Mission régionale d'autorité environnementale

**Avis délibéré de la mission régionale
d'autorité environnementale
Hauts-de-France
sur le projet du parc éolien de la Souche sur les communes de
Froidmont-Cohartille et de Pierrepont (02)
Étude d'impact de décembre 2022**

n° MRAe 2025-8619

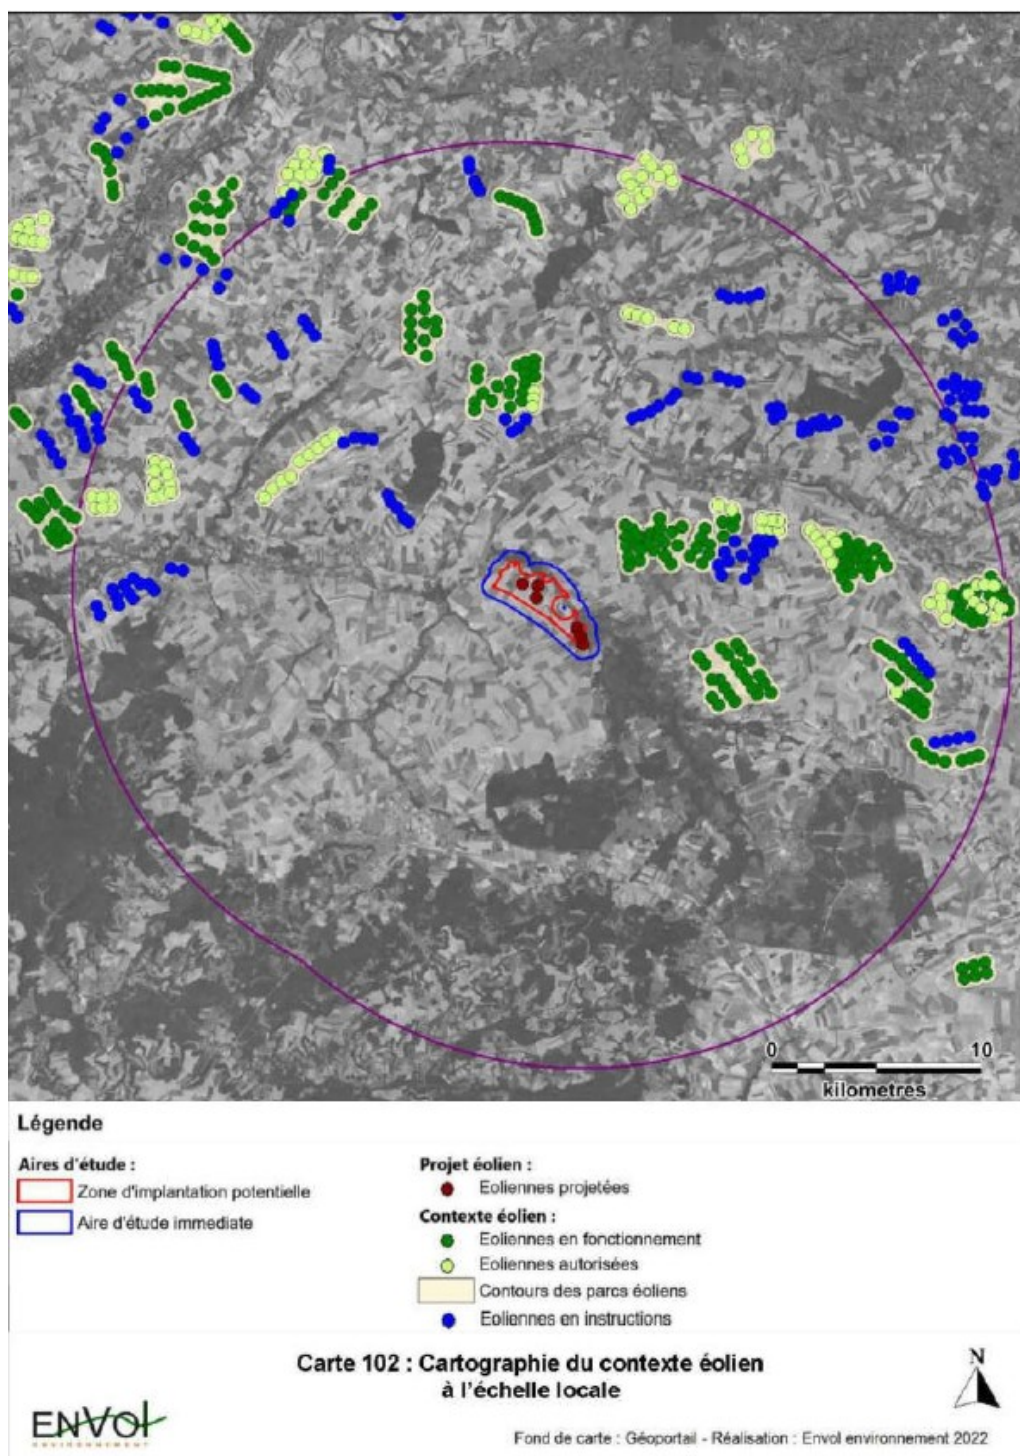
Le projet est localisé dans un secteur déjà couvert par des parcs éoliens sur sa partie nord ainsi qu'à l'ouest et à l'est. Au sud, le projet est ouvert vers la butte de Laon (voir cartographie *infra*). Les enjeux liés aux effets cumulés sont forts.

L'étude d'impact présente sur une cartographie de 2022 des parcs réalisés et en projet dans un rayon de 20 kilomètres autour du projet (page 555, voir cartographie reprise *infra*) mais ne recense pas tous les parcs construits ou en instruction. De plus, l'étude d'impact datant de 2022, elle n'est pas exhaustive. Il manque par exemple (le parc éolien du souffle de Gargantua⁴ à 9 kilomètres au nord-ouest avec 5 éoliennes et le parc éolien de Blanc mont⁵ situé à 12 kilomètres au nord-ouest du projet avec 5 éoliennes).

L'autorité environnementale recommande d'actualiser l'étude d'impact, et notamment les volets biodiversité et paysager, afin de tenir compte de tous les parcs éoliens (construits, autorisés ou en projet) depuis 2022.
